改善箇所説明図

基準不適合発生箇所

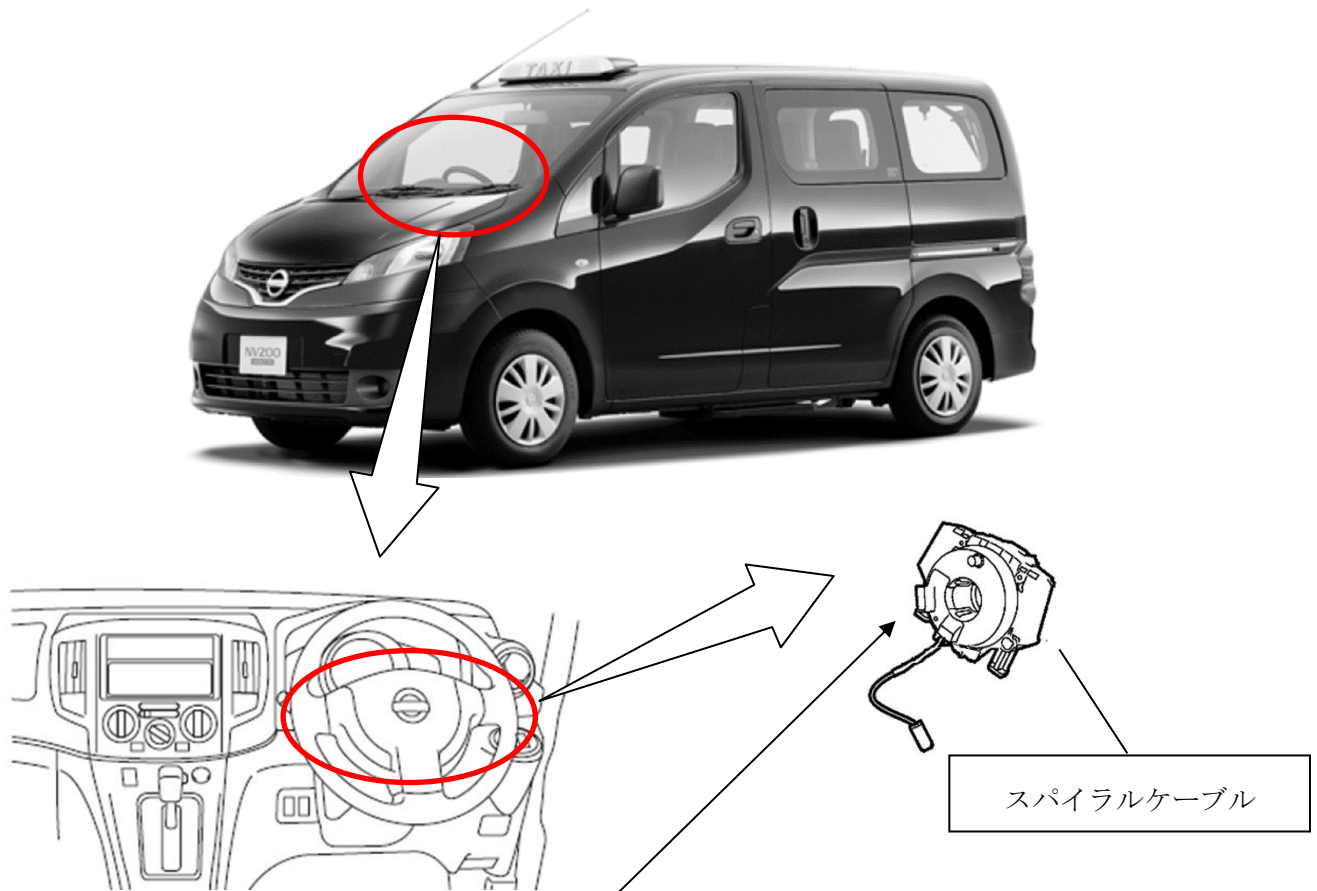
タクシー仕様車のステアリングに取付けられているスパイラルケーブルにおいて、内部の配線を保持する構造が不適切なため、大舵角時に配線が周辺部品と干渉するものがある。そのため、大舵角の繰返しにより配線が摩耗し、最悪の場合、当該配線が断線することでホーン不作動やエアバッグ警告灯が点灯するおそれがある。

全車両、スパイラルケーブルを対策品と交換する。

識別：銀色のシールをモデルナンバープレートの右横に貼り付ける。
